Objet : Résultats de l'étude hydrologique et hydraulique sur la commune de Borgo

RAPPORT TECHNIQUE

EXPERTISE TECHNIQUE PPRI BORGIO

Objet : Expertise technique d'Egis concernant l'étude hydrologique et hydraulique

FIGURE 1 : DECOUPAGE DES MODELES HYDROLOGIQUES (SOURCE :PPRI)

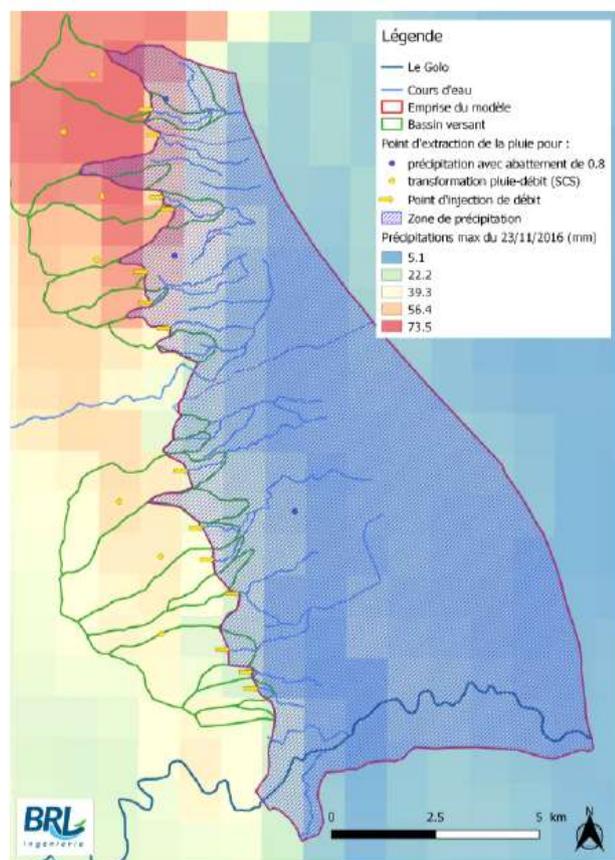
Les méthodes de calcul sont ainsi différentes entre l'amont du modèle 2D (transformation pluie-débit à l'échelle du bassin versant) et l'aval (pluie sur le maillage).

Le détail des paramètres des modèles SCS n'est pas précisé dans le rapport d'étude du PPRI.

Une valeur unique de 0,8 (équivalente à un coefficient de ruissellement) est prise en aval sur toute la partie où une pluie est précipitée sur le maillage.

FIGURE 4 : CARTE DU MODELE HYDROLOGIQUE DU PPRI

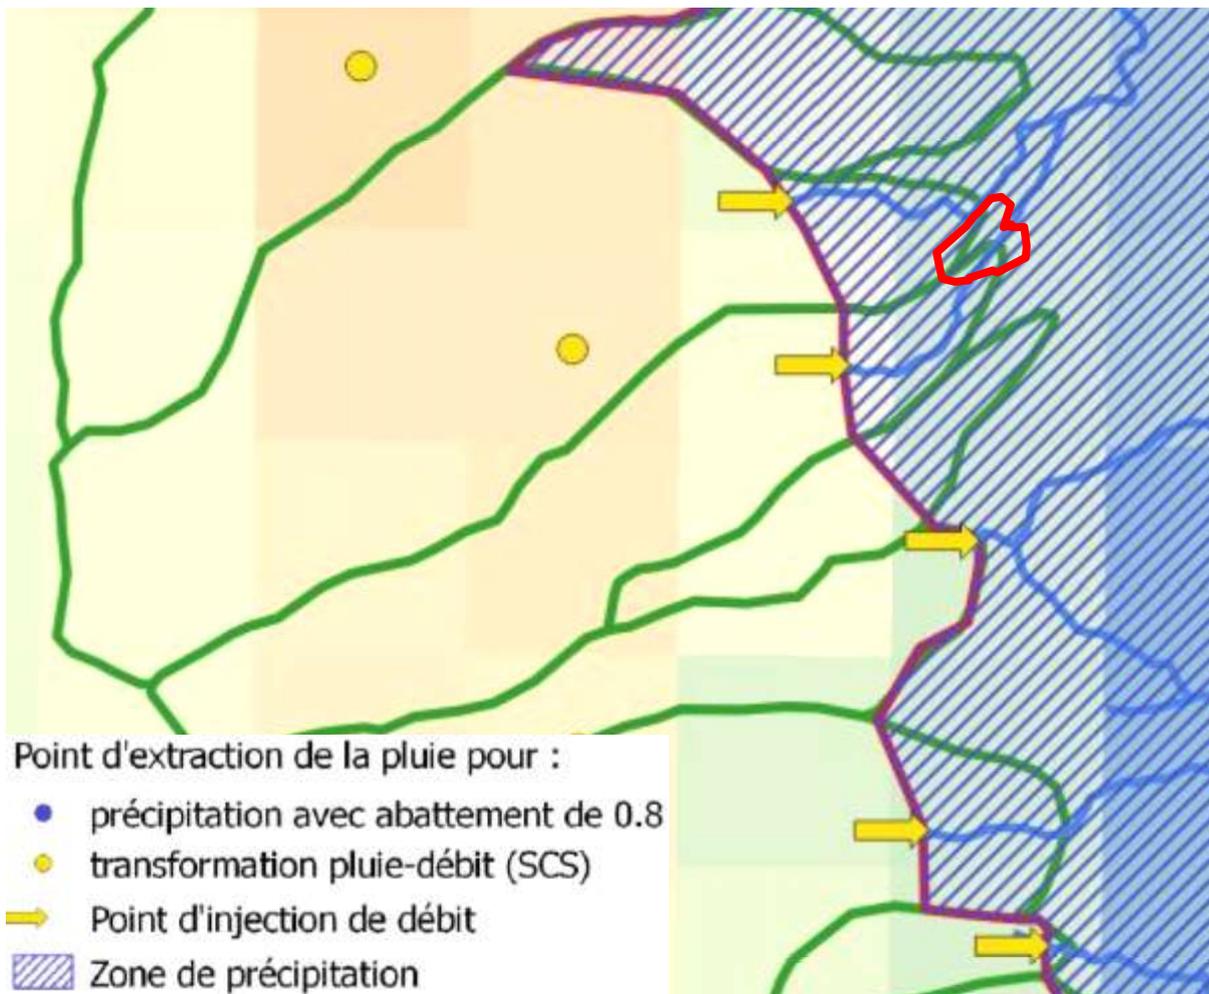
La présentation du modèle hydrologique du PPRI ci-dessus (figure 4) peut laisser à penser que les débits injectés en amont et la transformation pluie-débit se superposent sur la partie aval du bassin versant. Ce point pourrait expliquer en partie les différences de débit observés.

Contrairement aux interrogations soulevées à la p.12, il n'y a pas de superposition des débits injectés en amont et de la transformation pluie-débit. Cette méthode a été utilisée uniquement pour la pluie de calage, pour intégrer au modèle une spatialisation de la pluie correcte. Pour l'évènement de référence, les débits ont été calculés par méthode SCS, détaillée dans le rapport d'hydrologie. La pluie a ensuite été abattue sur le maillage du modèle, et le modèle a été recalé aux exutoires des bassins versants grâce aux débits calculés par méthode SCS.

FIGURE 6 : CARTE DE CALAGE DE LA CRUE DE 2016 UTILISEE DANS LE PPRI

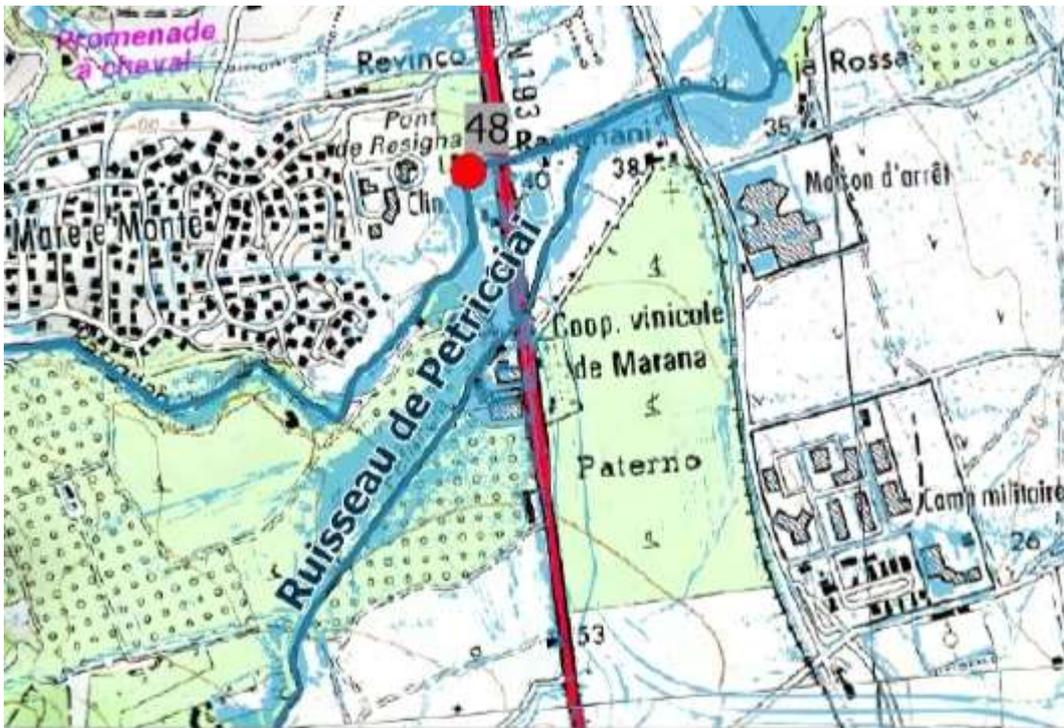
Le niveau calculé par le modèle hydraulique est 70cm plus élevé que la cote PHE mesurée sur le terrain. La fiabilité de la PHE est mauvaise toutefois, le modèle semble surestimer les niveaux d'eau sur ce secteur.

FIGURE 13 : CARTE DE CALAGE DE LA CRUE DE 2016 UTILISEE DANS LE PPRI

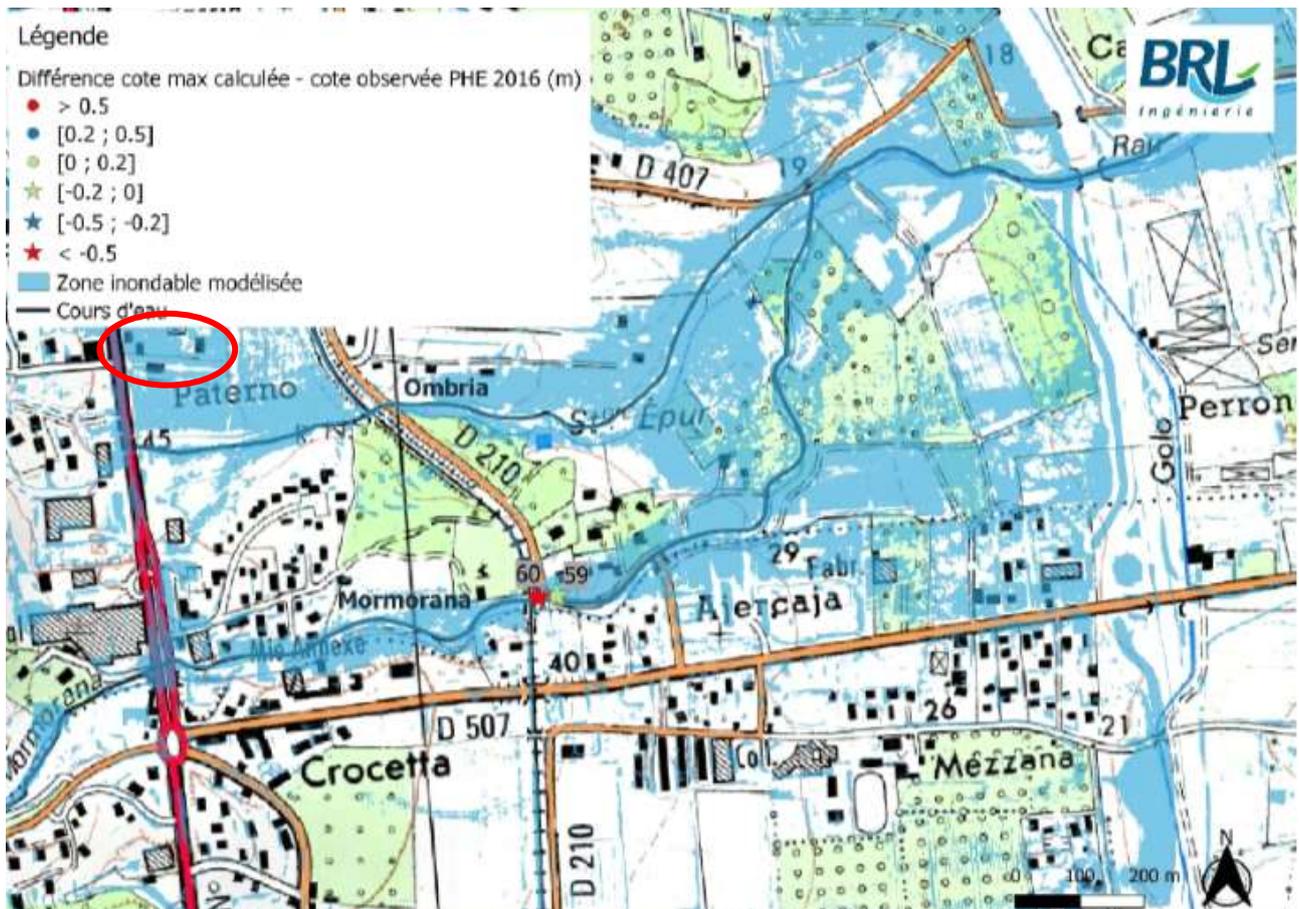
Il n'existe pas de PHE sur le ruisseau de Cavone ou celui de l'Ombria. La fiabilité du calage du modèle est donc difficile à évaluer.

Par ailleurs, la zone inondée calculée par le modèle hydraulique semble surestimée par rapport aux témoignages de terrain.
